NEWS Aftermarket

AM01/2019

Modifica ganasce freno e molle di richiamo per assali tronchi MVBFAST 10010 e assali tronchi sterzanti MVBFLST con freno SN 4218

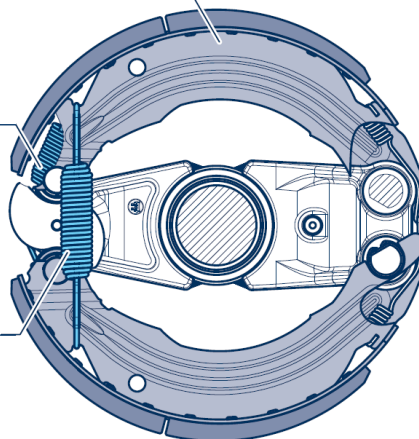
A partire da marzo 2019, gli assali tronchi in oggetto saranno forniti con nuove ganasce freno e molle di richiamo modificate, che reagiscono in modo meno sensibile alle vibrazioni del veicolo.

Gruppo ganasce freno: 05.091.46.32.1

sostituito da

Gruppo ganasce freno: 05.091.46.41.1

Molla di richiamo vecchia: 03.397.34.20.0

sostituito da

Molla di richiamo nuova: 05.397.34.22.0

Molla di richiamo vecchia: 03.397.46.14.0

sostituito da

Molla di richiamo nuova: 05.397.46.15.0

Per consentire alle versioni esistenti di utilizzare le nuove ganasce freno con le relative molle di ritorno modificate, anche per le riparazioni, i componenti precedentemente montati dovranno essere eliminati e sostituiti dal kit di riparazione 09.801.08.84.0.

Nota tecnica importante: le vecchie molle 03.397.34.20.0 e 03.397.46.14.0 non saranno più fornibili, rendendo di fatto necessario il cambiamento di cui sopra. Il montaggio delle nuove molle con le vecchie ganasce 05.091.46.32.1 non risulta altresì possibile, per problemi di geometria.
